SAS DE L'OURCQ

Projet "Îlot – Port de Noisy"

**Réponse à l'avis
de l'Autorité Environnementale
N° 2019-67 du 28/08/2019**

Phasage de la ZAC du Quartier durable de la Plaine de l'Ourcq à Noisy-le-Sec

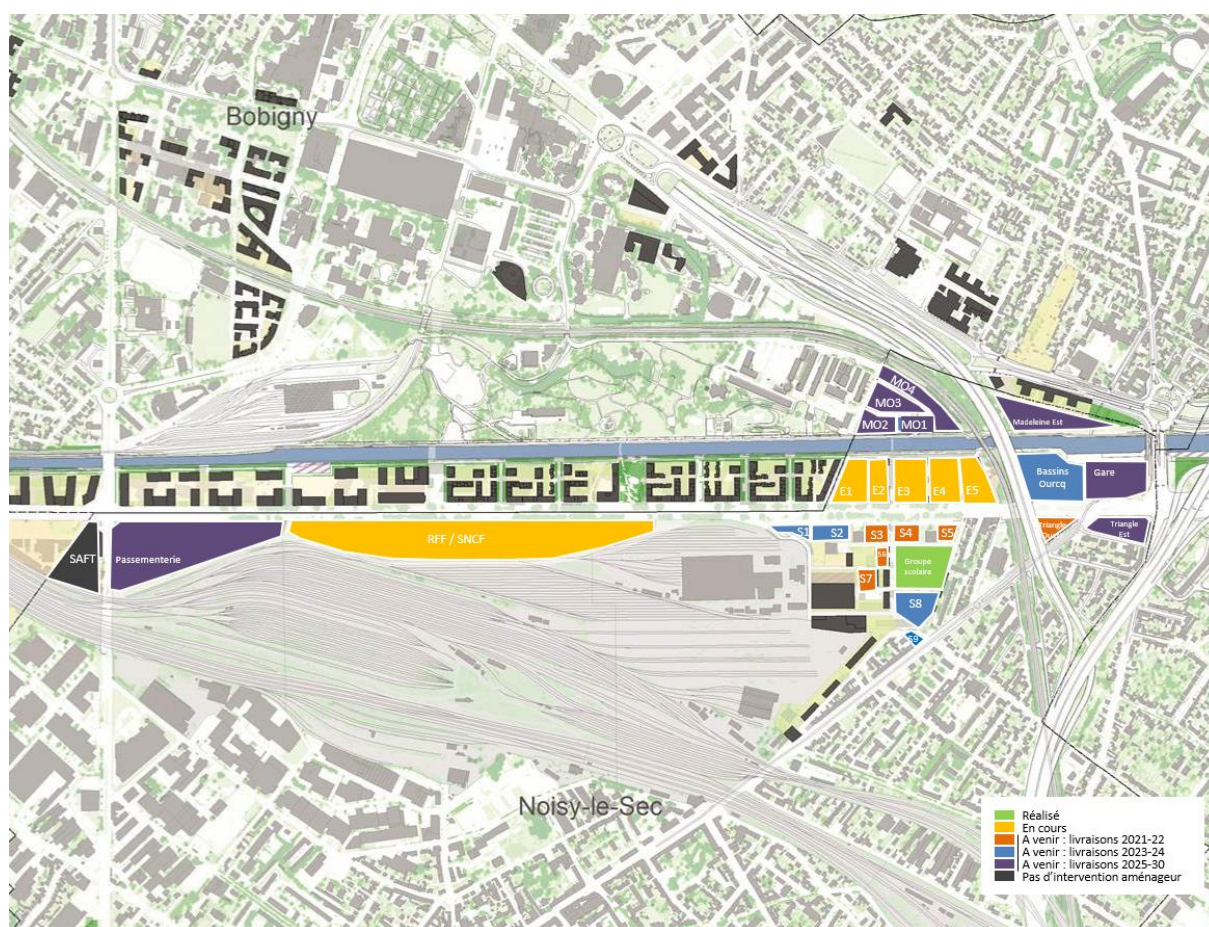
- de présenter l'état d'avancement du programme de réalisation de la ZAC, en indiquant notamment la proportion de logements et d'activités d'ores et déjà réalisés, pour pouvoir mettre en perspective la contribution attendue de l'aménagement du Port de Noisy à l'atteinte des objectifs prévus ;
- de présenter les autres opérations restant à réaliser et leurs calendriers de réalisation (en particulier le Triangle de l'Ourcq ouest).

En septembre 2019, l'avancement du projet d'aménagement est le suivant :

- 22% du programme de la ZAC, soit environ 50 000 m² SDP, sont en cours de construction sur les secteurs Engelhard et RFF/RN3, avec une livraison attendue fin 2019 :
 - o 39 000 m² SDP logements, soit 36% de la programmation logements de la ZAC,
 - o 11 000 m² SDP activités et commerces, soit 14% de la programmation activités et commerces de la ZAC.
- 32% du programme de la ZAC, soit environ 75 000 m² SDP, sont en cours d'instruction, sur les secteurs Sablière, Triangle Ourcq Ouest et Port de Noisy :
 - o 53 500 m² SDP logements, soit 50% de la programmation logements de la ZAC,
 - o 15 500 m² SDP d'hôtel, commerces et activités, soit 20% de la programmation hôtels, activités et commerces de la ZAC,
 - o 6 700 m² SDP pour la piscine.

Pour ces secteurs, les livraisons s'échelonneront à partir de 2021 et jusqu'en 2024 (2030 pour la gare du Pont de Bondy).

Comme l'a fait remarquer l'Autorité environnementale, deux projets emblématiques sont simultanément en cours d'instruction dans la ZAC du Quartier durable de la Plaine de l'Ourcq :

- les Bassins de l'Ourcq, objet de la présente étude d'impact
- le projet Triangle du secteur Triangle Ourcq Ouest situé face aux Bassins de l'Ourcq, sur l'autre rive de la rue de Paris, et dont le permis de construire a été déposé en mai 2019.

Les horizons de développement des autres secteurs sont :

- 2025 pour Madeleine Ouest,
- 2025-2030 pour les secteurs Triangle Ourcq Est et Passementerie.

Quant aux secteurs Saft et Madeleine Est, sur lesquels aucune intervention de l'aménageur n'est à ce jour prévue, leur éventuel planning opérationnel n'est pas arrêté.

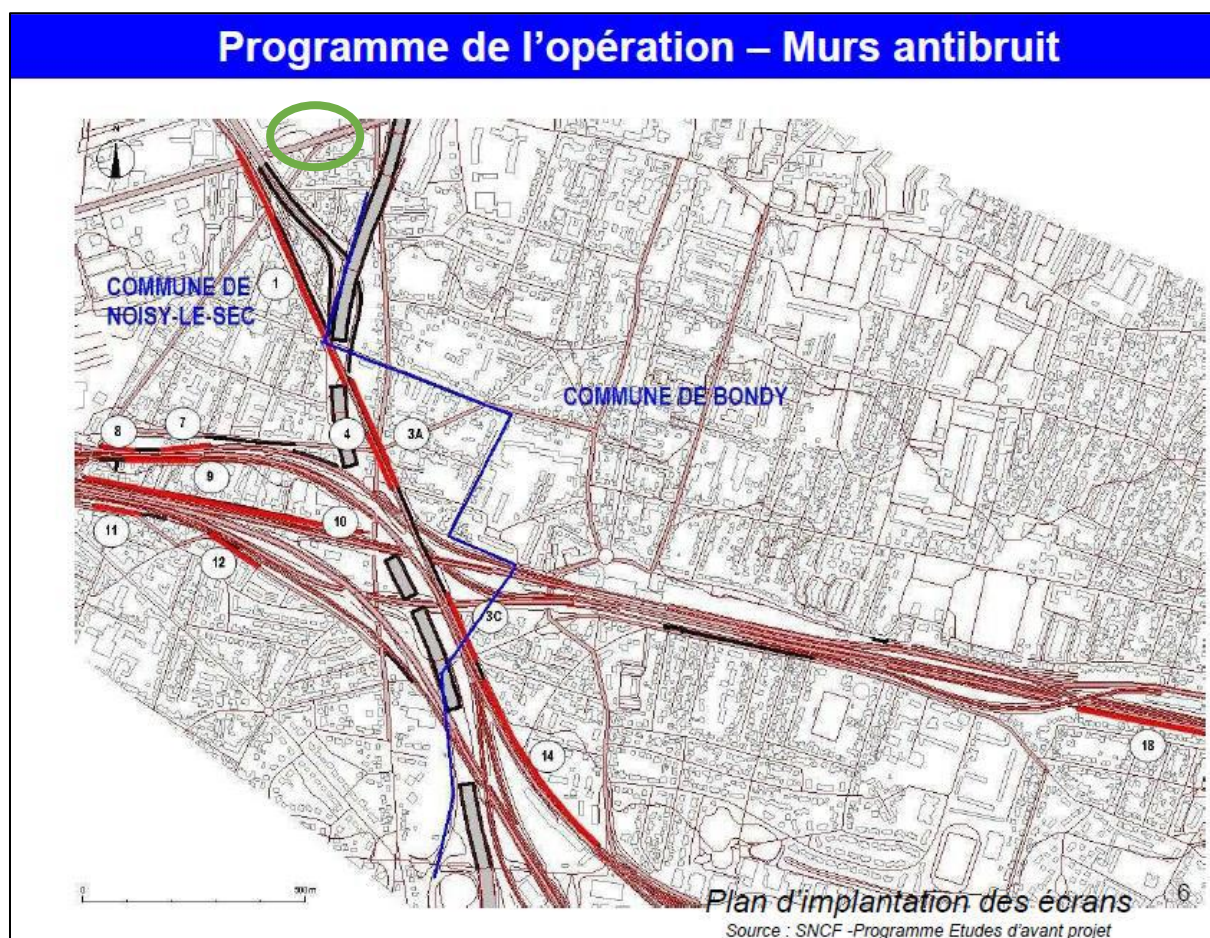
L'AE recommande de rappeler la liste des points noirs de bruit situés dans l'aire d'étude de la ZAC, notamment ceux situés à proximité de l'îlot Port de Noisy.

RFF estime à environ 1200 le nombre de PNB ferroviaire, situés dans le Département de Seine-Saint-Denis, sans toutefois les localiser précisément. Sur ces PNB une hiérarchisation globale est désormais à établir au niveau départemental, régional et national. Les données issues de l'observatoire du bruit de RFF seront présentées dans le PBBE de seconde échéance.

La Direction régionale Ile-de-France de RFF a réalisé des études acoustiques sur environ 40 sites pilotes dont Noisy-le-Sec, et Bondy.

Dans le cadre du projet de résorption des PNB ferroviaire sur les communes de Bondy et Noisy-le-Sec, le programme estimé à 20 M€ présenté en 2012, basé sur les études d'avant-projet, combine les deux solutions d'isolations de façades et de mise en place d'écrans antibruit :

- 12 écrans antibruit dont 9 à Noisy-Le-Sec et 3 à Bondy.
- Environ 990 ouvertures en protections de façade : 311 logements répartis sur 63 bâtiments (27 collectifs, 36 individuels).

Les travaux se sont achevés en 2015. La planche suivante présente le secteur étudié ainsi que les écrans envisagés :

**Le terrain d'emprise du projet Îlot - Port de Noisy ne fait pas partie du programme d'aménagement d'écrans anti-bruit.**

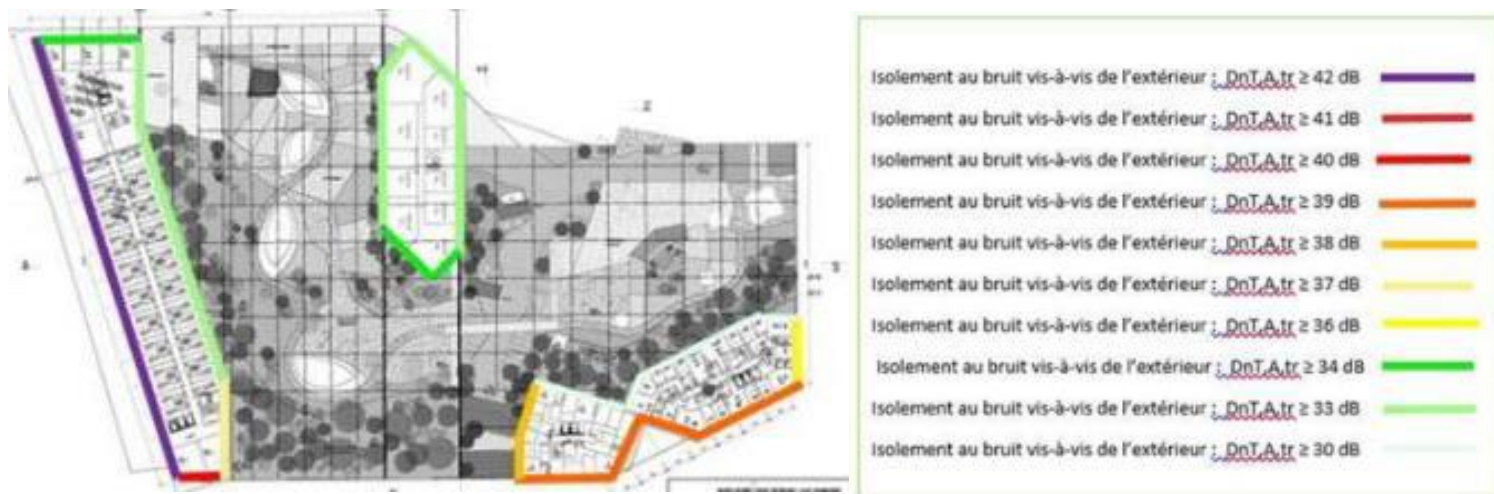
L'AE recommande de réaliser une analyse des solutions de substitution raisonnables pour les choix urbains de l'îlot, sur la base d'une étude quantifiée des risques sanitaires tenant compte de l'exposition des populations selon la localisation et l'orientation des bâtiments, en fonction de l'étage et du type d'occupation prévu (logement permanent ou temporaire, âge et fragilité des populations concernées).

L'hôtel et la résidence viennent longer l'autoroute de manière à protéger le jardin intérieur des nuisances acoustiques et atmosphériques tout en étant en retrait d'au moins 10m de celui-ci. Cette distance de retrait, ainsi que la ventilation double flux pour filtrer l'air extérieur viendront protéger les résidents de ces deux bâtiments. L'usage de l'hôtel et de la résidence seront limités à des résidences de courtes et moyennes durées. L'hôtel et la résidence sont ancrés de façon à honorer et apaiser d'une part le jardin intérieur développé au cœur de ces deux architectures affirmées et d'autre part les programmes de logements. Ainsi, alors que la résidence révèle une verticalité sur le canal et l'A86, comme un signal, l'hôtel vient, tout en gradin végétal depuis la toiture paysagée de la piscine, s'adresser sur la RN3 et l'A86.

Situés au-dessus d'un épais socle d'activité qui permet de les isoler du tumulte de la rue de Paris, les logements A et B prennent place dans l'angle entre la RN3 et le parvis de la future gare du grand Paris. En retrait du canal pour ne pas lui porter ombre, les logements s'ouvrent généreusement sur le canal et le parvis en même temps qu'ils protègent à leur tour les toitures terrasses des nuisances acoustiques venant de la rue.

Le positionnement en éventail des logements A et B d'un côté et de l'hôtel et de la résidence de l'autre crée une vaste ouverture à 90° sur le ciel. Ainsi, la toiture paysagée au-dessus de la piscine permet un dégagement des vues du bâtiment du Triangle Ouest vers le canal en même temps qu'il offre un vaste dégagement visuel et arboré pour les piétons qui pratiqueront ce square ouvert sur la métropole. De même et en continuité avec la toiture paysagée de la piscine, les terrasses des restaurants et le quai haut ainsi créé en belvédère sur le canal permettent de créer une continuité piétonne et une porosité de l'îlot.

En proue, les logements du bâtiment C viennent s'installer sur les berges hautes et basses du canal. Les logements s'ouvrent ainsi sur des vues exceptionnelles entre square et canal.

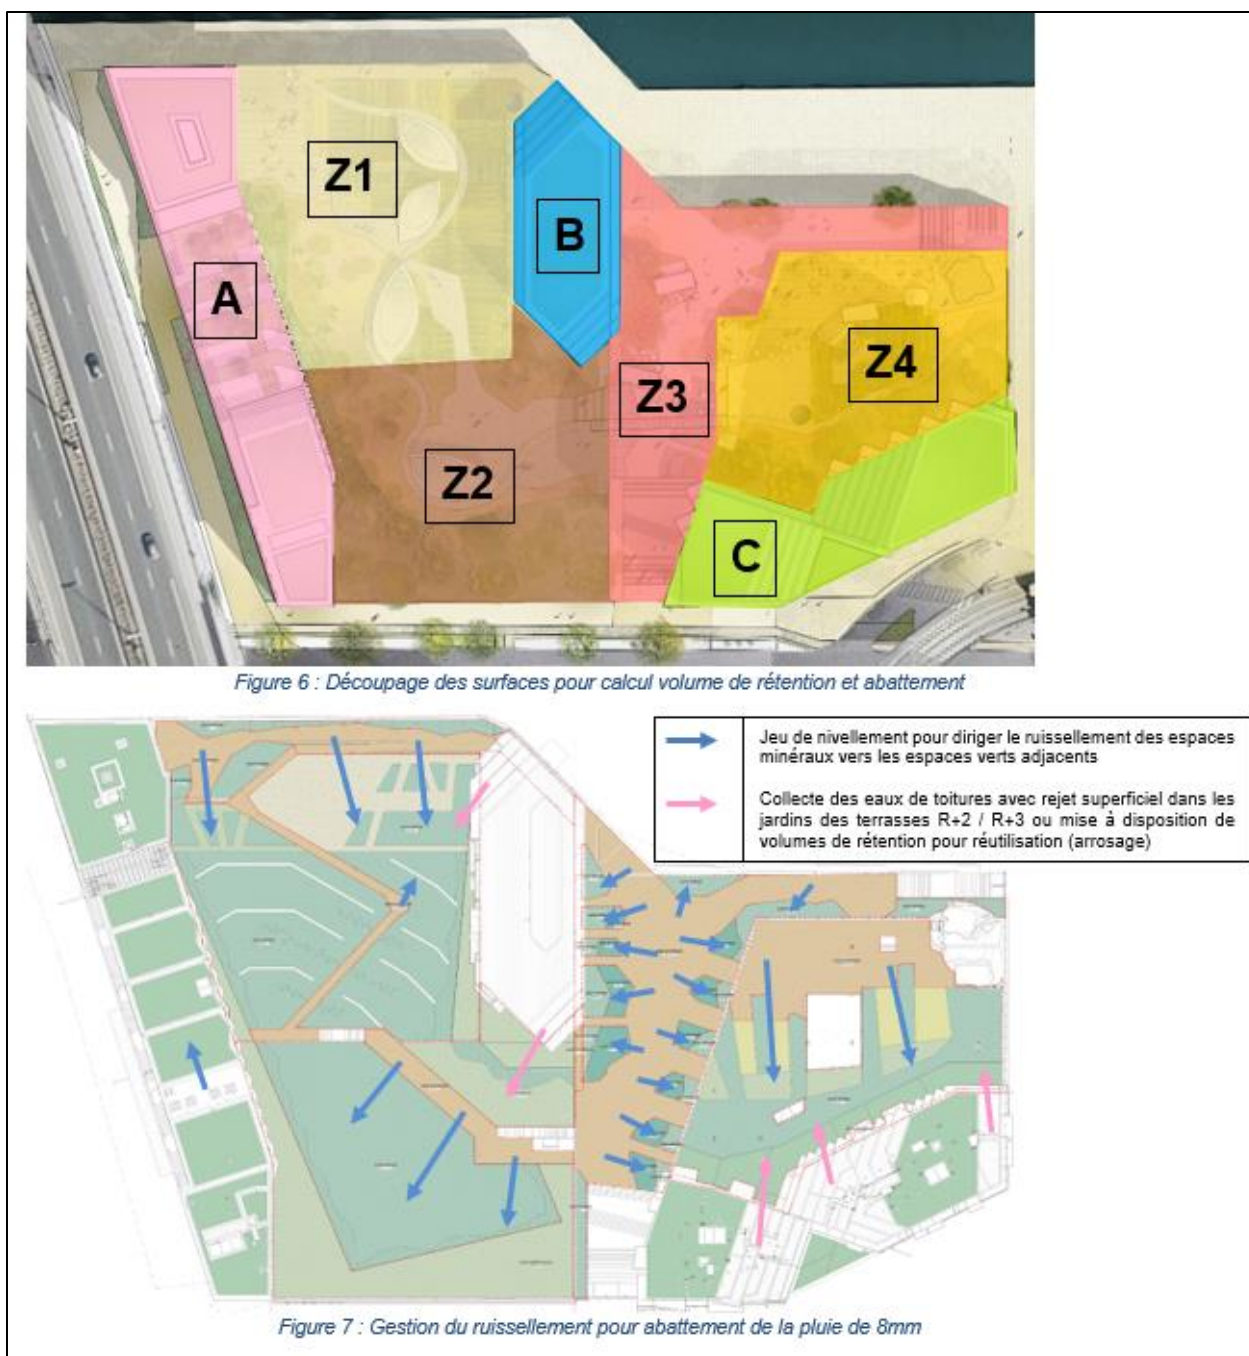
L'AE recommande d'indiquer dans le dossier les modalités de gestion des eaux pluviales finalement retenues, ainsi que les raisons pour lesquelles elles ne seront finalement pas rejetées dans le canal de l'Ourcq.

L'AE recommande que les ouvrages de rétention des eaux pluviales prévus sur l'ensemble de la ZAC soient localisés et leur dimensionnement, leur agencement et leurs modalités de gestion précisés dans l'étude d'impact.

Contrairement à ce qui a été décrit dans l'étude d'impact, il s'avère que pour des raisons techniques, l'exutoire du rejet des eaux pluviales sera le réseau séparatif communal et non le canal de l'Ourcq.

Une nouvelle note de gestion des eaux pluviales a été établie en juin 2019. (Cf. Note en annexe)

Les modalités de gestion des eaux pluviales retenues sur l'ilot sont basées sur les prescriptions de l'arrêté préfectoral d'Autorisation Unique n°2017-3662 du 5 décembre 2017 autorisant l'aménagement de la ZAC du Quartier Durable de la Plaine de l'Ourcq :

Dispositions prises pour éviter la prolifération du moustique tigre

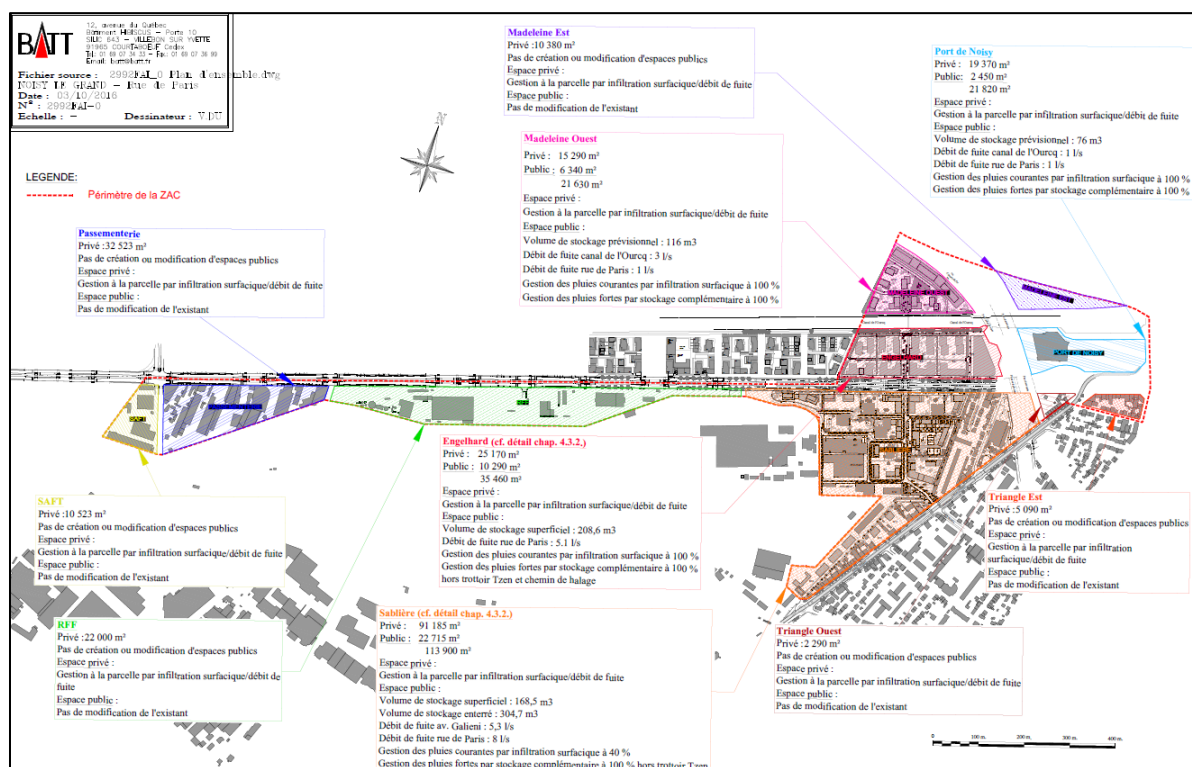
Plus généralement, l'avis du 17 août 2018 recommandait que « les ouvrages de rétention des eaux pluviales prévus sur l'ensemble du site [de la ZAC], leur dimensionnement et leur agencement, soient présentés dans l'étude d'impact et localisés sur une carte du site ». L'AE réitère cette recommandation. Une mesure de réduction des consommations d'eau consiste en particulier en la mise en place de citernes de récupération des eaux de pluie pour l'arrosage – mais aucune autre réutilisation ne semble prévue à ce stade. Des dispositions spécifiques sont en outre à préciser pour éviter la prolifération du moustique tigre.

Le moustique tigre se développe dans l'eau, même dans les plus petites quantités. Aussi, il est préférable d'éliminer les endroits où l'eau peut stagner. Il est donc nécessaire de couvrir les réservoirs d'eau ...

Dans le cadre du projet, les réservoirs d'eau destinés à une réutilisation pour l'arrosage seront fermés. D'autre part, les volumes de rétentions seront réalisés en structure alvéolaire posés sur drain et recouvert de géotextile. Ainsi les risques de prolifération du moustique tigre seront limités.

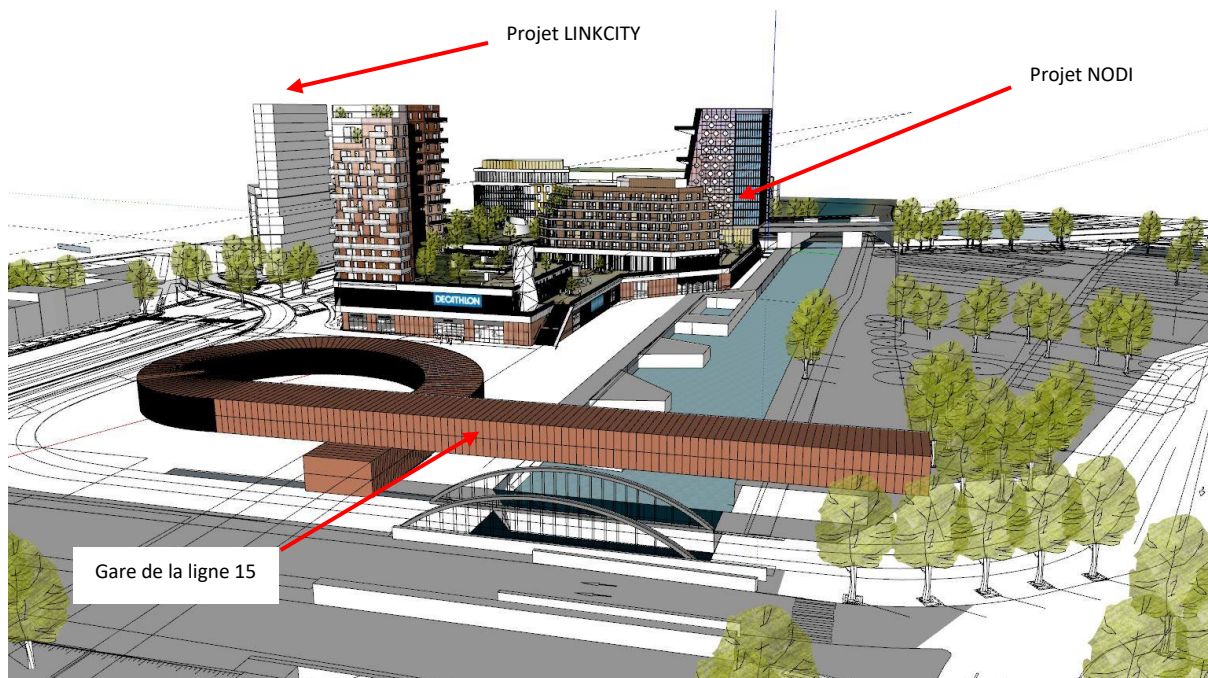
Dans la continuité de l'avis du 17 août 2018, l'AE recommande de compléter les perspectives d'insertion de l'opération en y faisant figurer les opérations adjacentes et en ajoutant des représentations simulées depuis plusieurs points de vue éloignés.

Par suite de l'avis de l'Autorité environnementale du 17 août 2018, Séquano a fait réaliser par l'urbaniste de la ZAC des perspectives consolidées des différents projets de la ZAC, tenant compte des projets Triangle Ouest et Port de Noisy.

En effet ces deux secteurs, situés autour de la polarité du Pont de Bondy (futur pôle multimodal qui accueillera le T1, le T-Zen 3 et la ligne 15 du réseau Grand Paris Express), seront les portes d'entrée vers la ville de Noisy-le-Sec depuis Bondy et Bobigny. Ces secteurs à enjeux ont évolué depuis l'approbation du dossier de réalisation de la ZAC.
